Grundriss Dachgeschoss

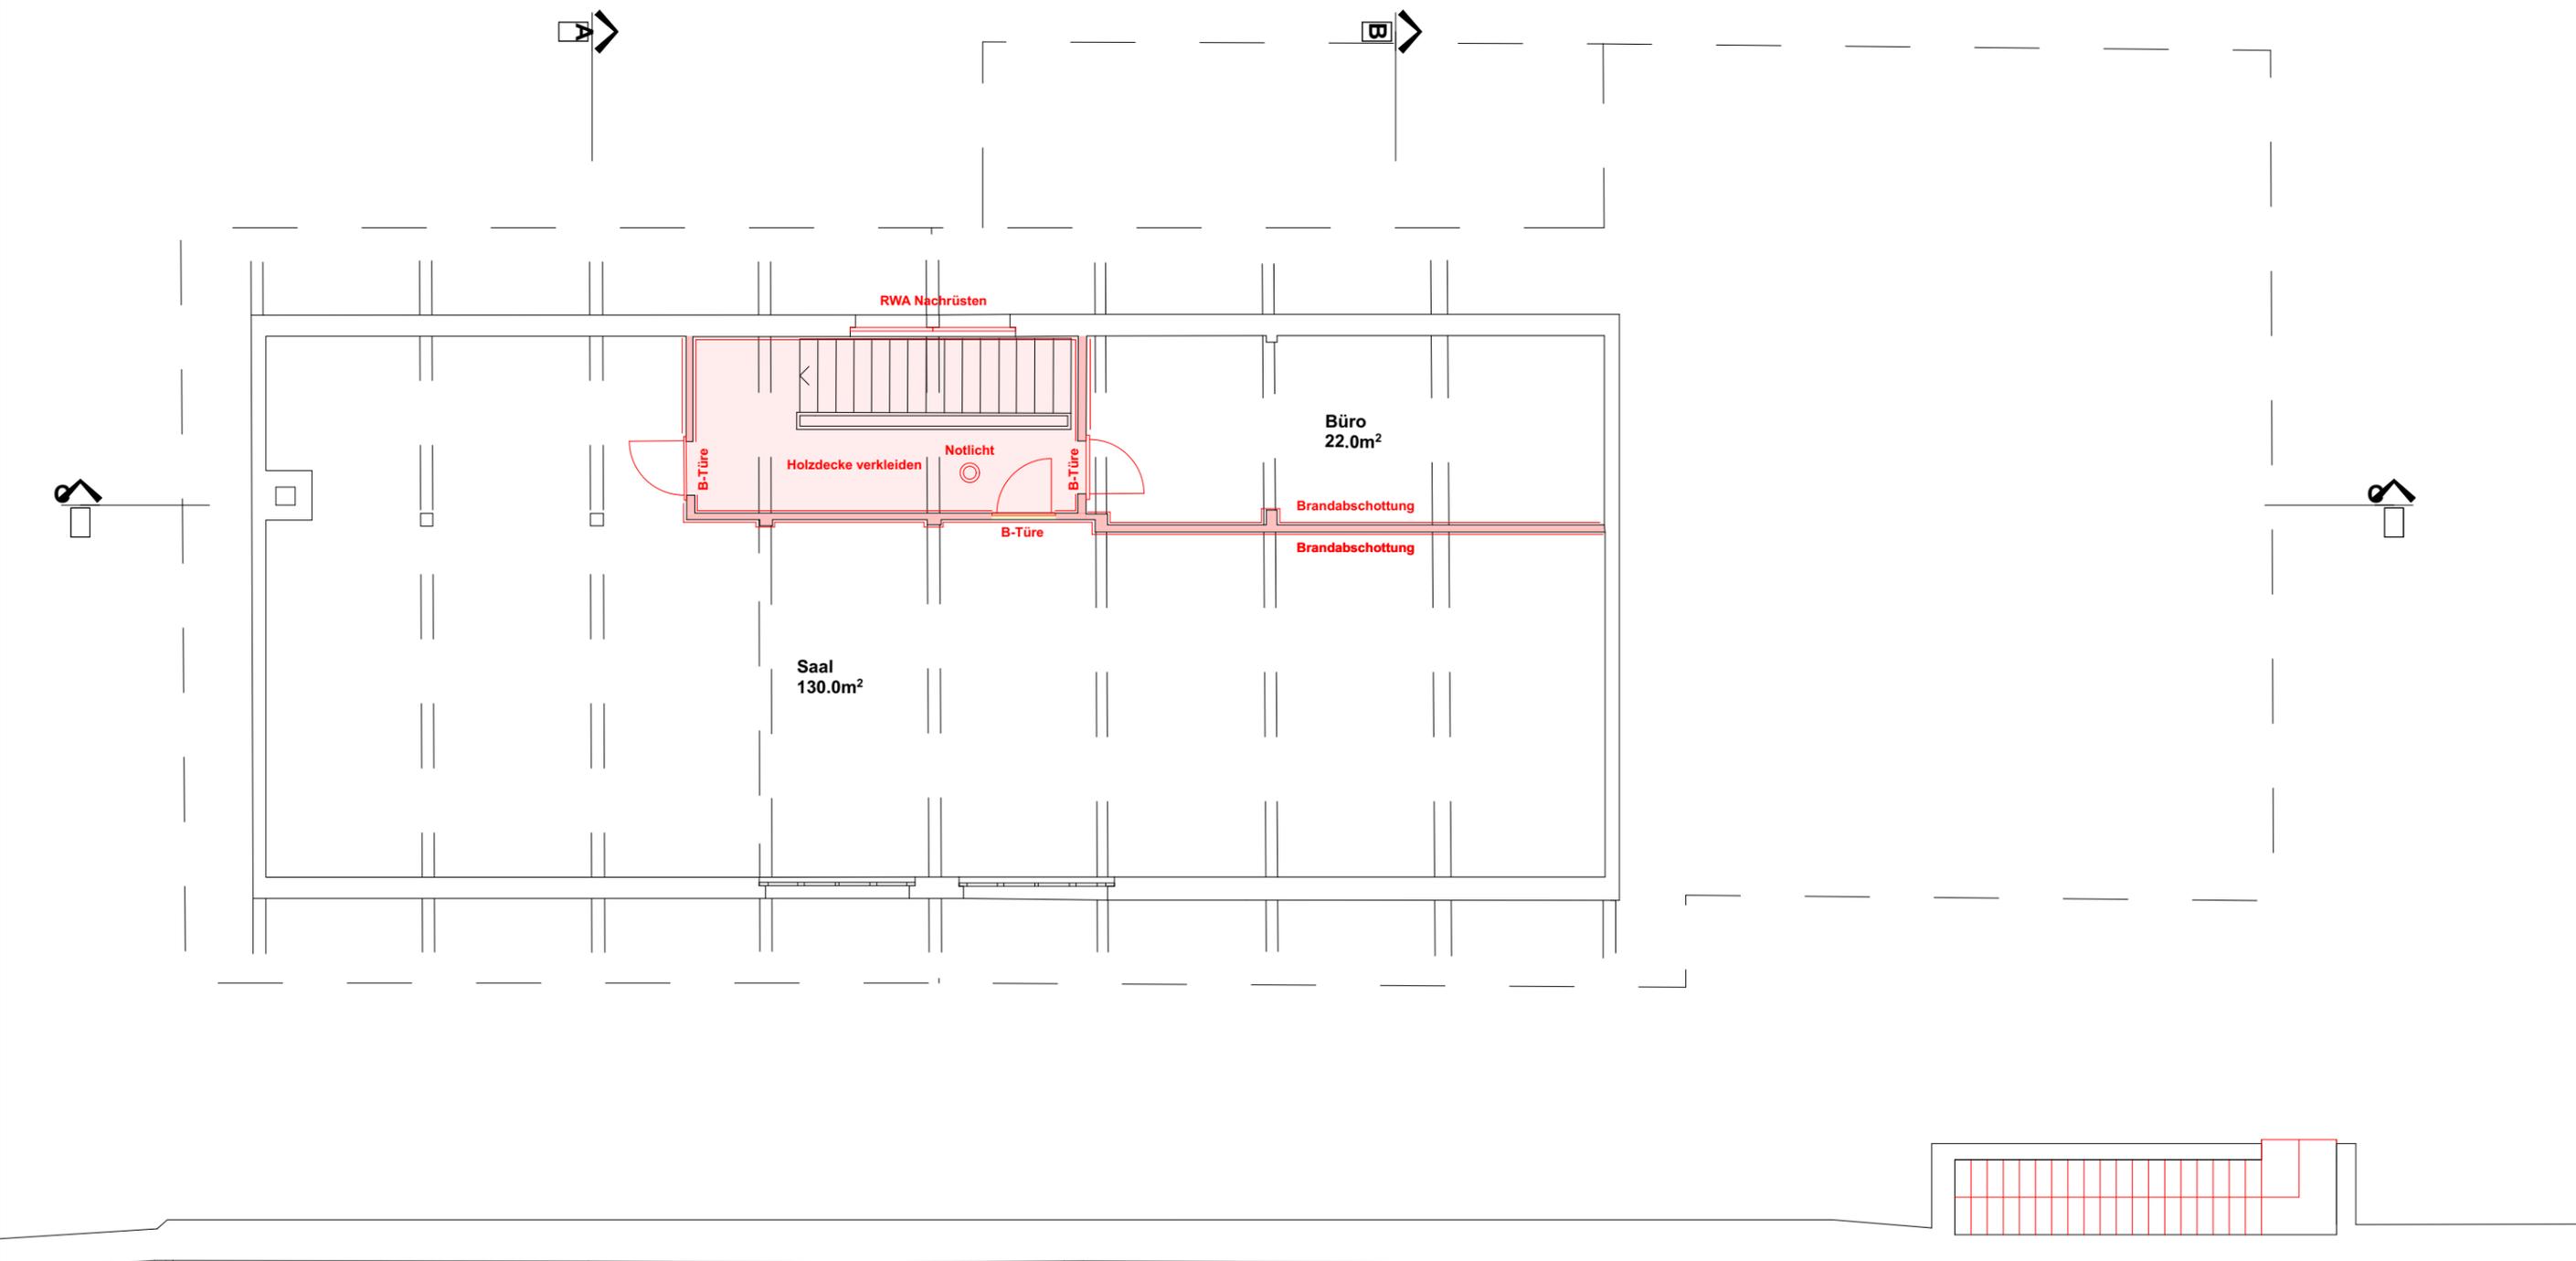
Korridor/ Treppenhaus

- Fehlende Kennzeichnung
- Brandmeldeanlage versetzen
- Neue Brandschutztüren
- Keine Möblierung im Treppenhaus
- Notlicht
- Leitungen einpacken
